**MODIFICACIÓN DE LAS DETERMINACIONES DE LA ORDENACIÓN
PORMENORIZADA DEL PGOU**

Nº 18

**CAMBIO CALIFICACIÓN DE VIARIO A EQUIPAMIENTO
AVDA. PRINCIPAL URBANIZACIÓN “EL CANDADO”**

**DOCUMENTO APROBACIÓN INICIAL
Noviembre 2020**

FRAGMENTO PLANO P 2.1 CALIFICACIONES, USOS Y SISTEMAS PGOU 2011
AMBITO I. ESTADO ACTUAL

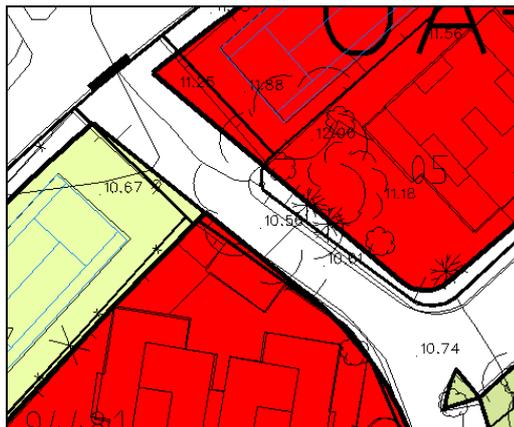
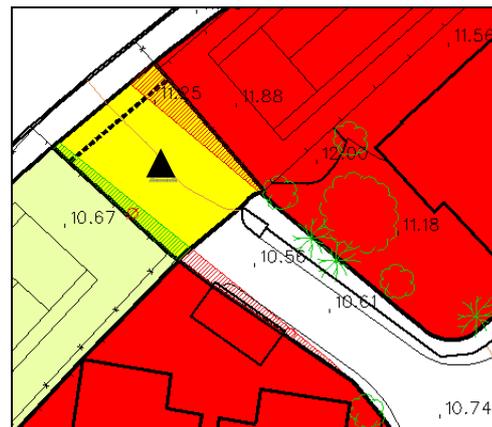
Se aprovecha este expediente de Modificación Puntual para ajustar las calificaciones del AMBITO I que tal y como se comprueba en el **Plano de Calificación. Estado Actual** de la página anterior exceden con la calificación de OA-1 las parcelas residenciales originales que se muestran en el PGOU 1983, y calificando por error parte del tramo viario y de las aceras de este fondo de saco.

FRAGMENTO PLANO P 2.1 CALIFICACIONES, USOS Y SISTEMAS PGOU 2011
AMBITO I. ESTADO PROPUESTO

P10.Ordenación Propuesta: Ámbito 1:

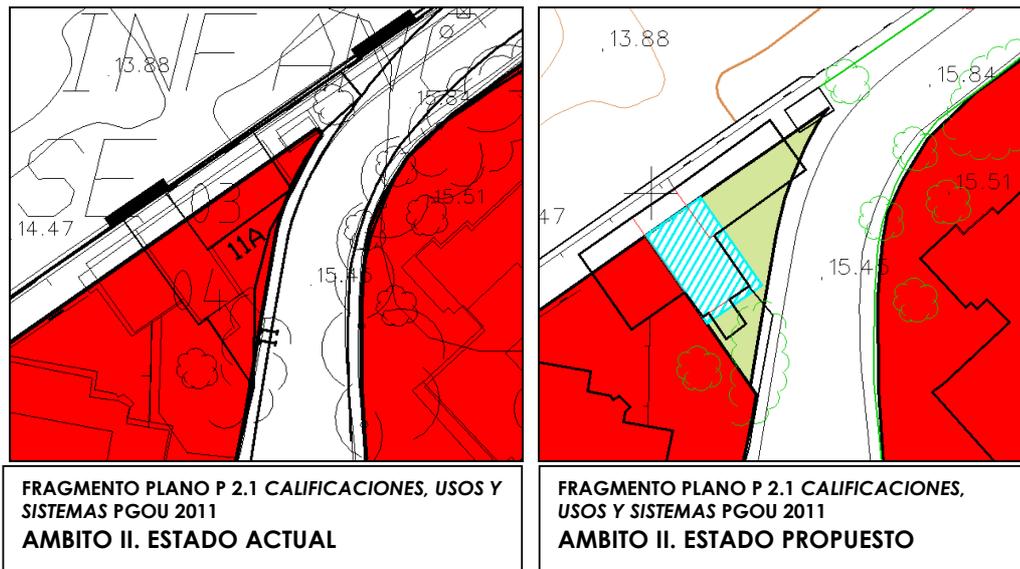
Se realizan los siguientes ajustes que se delimitan gráficamente en el **plano**

- Superficie OA-1 convertida en Equipamiento= 29,44 m²
- Superficie Libre de Edificación convertida en Equipamiento = 21 m²
- Superficie OA-1 convertida en Viario = 19,05 m²
